Alternativer til Højvandsbeskyttelse Delområde 1C

Halsskov, Slagelse Kommune

Dato: 14. november 2025

Figur 1: Plantegning af det løsningsforslaget i myndighedsprojektet.

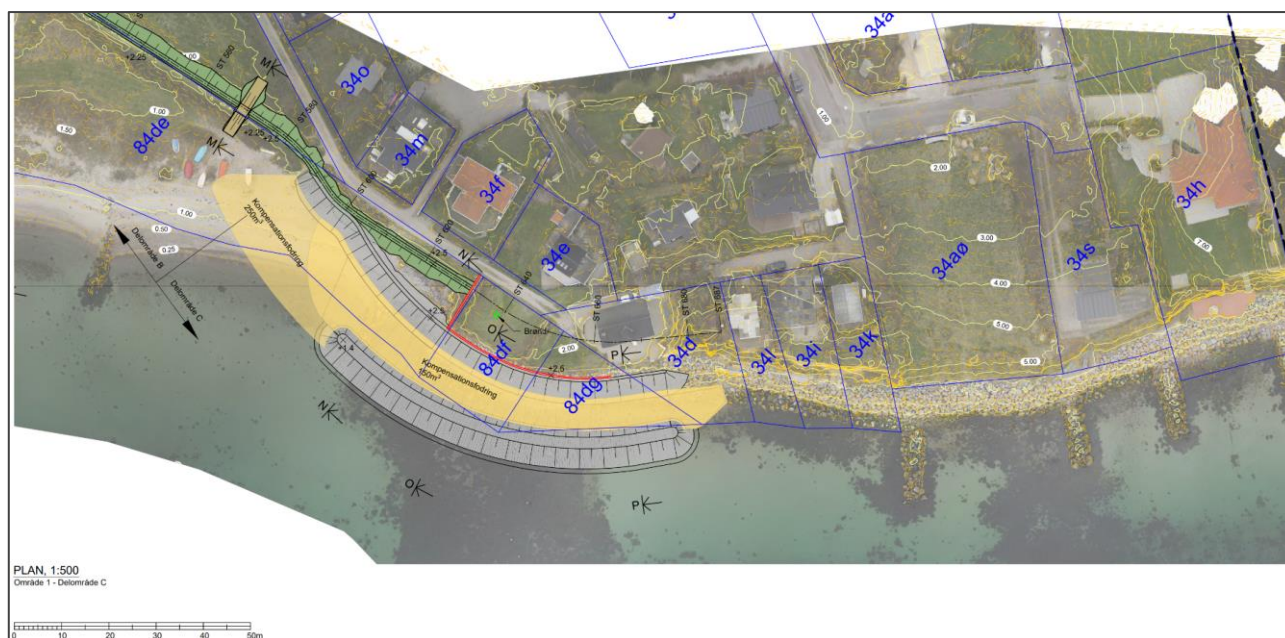
NIRAS har i forbindelse med et større projekt til højvandsbeskyttelse af kystnære områder i Halsskov, udarbejdet et forslag til kyst- og oversvømmelsesbeskyttelse ved Pilevænget i Halsskov. Formålet er at beskytte området mod en 100-års stormflodshændelse i år 2050, svarende til en vandstand på +2,06 m DVR90. Kystgrundejerne på denne lokalitet har ønsket, at den maksimale kronekote for beskyttelsesanlægget ikke overstiger +2,5 m.

- En 95 m lang skråningsbeskyttelse med kronekote +2,5 m.
- En 80 m lang bølgebryder placeret foran skråningsbeskyttelsen i kote +1,4 m, som skal bryde det meste bølgeenergi før det rammer kysten.
- Hævning af det eksisterende dige fra +2,0 m til +2,5 m.
- Etablering af en 50 m lang og 2 m høj betonmur (topkote +2,5 m) langs bagsiden af skråningsbeskyttelsen ud for Pilevænget nr. 29 og 31. Formålet med muren er at forhindre, at vand trænger gennem eller under stenkastningen.

Figur 4: Skitse af løsningsforslag med stor skråningsbeskyttelse.

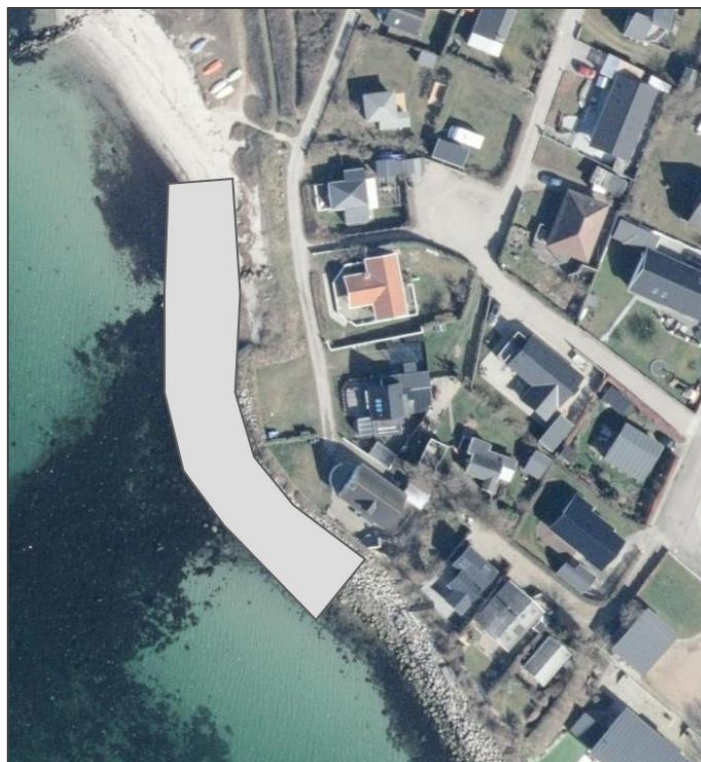
- Uden bølgebryderen er kronekoten for skråningsbeskyttelsen indledende beregnet til ca. +4 m for at opfylde bølgeoverskylskriteriet på 2 l/s/m ved en signifikant bølgehøjde $H_s = 1,5$ m, en bølgeperiode på 6,9 s samt en vandstand på +1,89 m DVR90, baseret på de hydrauliske beregninger, NIRAS udførte i 2020, hvor det var denne vandstand der havde samtidighed med de største bølger. Den beregnede kronekote overstiger dermed den ønskede topkote på +2,5 m DVR90. Beregningen har taget udgangspunkt i en kronebredde på 3 m og forsidehældning på 1:2.

- Skråningsbeskyttelsen beskytter mod erosion og bølgepåvirkning, ikke mod indtrængning af vand. Derfor indeholdt den oprindelige løsning en højvandsmur, som sikrer, at vand ikke kan trænge gennem stenene og forårsage oversvømmelse bag anlægget. Ved at fjerne højvandsmuren er området bag skråningsbeskyttelsen ikke beskyttet mod oversvømmelse til trods for en tilstrækkelig høj kronekote for at holde bølgeoverskyllet under det valgte kriterie (se også punkt herom ved gennemgangen af alternativ 1).

- Hvis højvandsmuren fjernes, skal skråningsbeskyttelsen stabiliseres på bagsiden, da terrænet bag anlægget ligger lavere end kronekoten. Dette kan gøres ved at etablere en stenskråning på bagsiden. Med en bagsidehældning på 1:1,5 vil skråningsbeskyttelsen optage ca. 2–4 meter areal

bag anlægget, afhængigt af terrænhøjden. Forsiden har en hældning på 1:2, hvilket sammen med den 3 m bredde krone giver en samlet bredde på 12–14 meter, afhængigt af terrænet.

- Løsningen fjerner muligheden for passage langs kysten, om end det må forventes, at der vil blive stillet krav om kompensationsfodring ift. den ekstra mængde sand/materiale, som det tilbageholder.
